改善箇所説明図

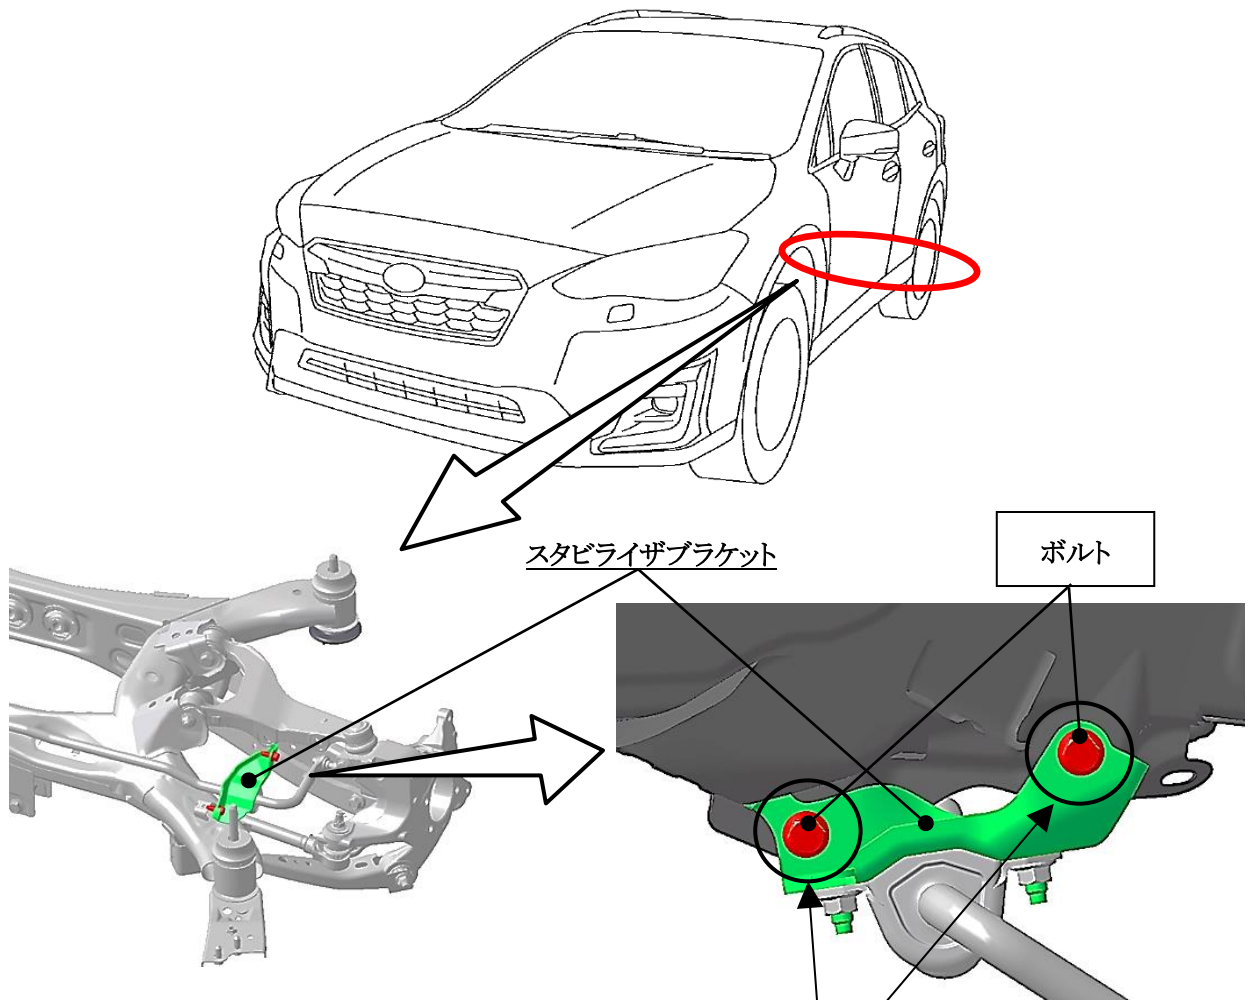
基準不適合発生箇所

リヤスタビライザのブラケットと車体の締結面において、使用過程でボルトが緩み、当該取り付け部にガタが生じて異音が発生することがある。そのまま使用を続けるとボルトが脱落する可能性があり、最悪の場合ブラケットが周辺部品を傷つけるおそれがある。

改善内容

全車両、当該取付ボルトの状態を点検し、規定トルクで締付けを行う。また、ボルトが脱落していた場合は、新品のボルトを取付ける。

識別

打刻車台番号の 6 桁数字先頭の『下』に黄色ペイントを塗布する。
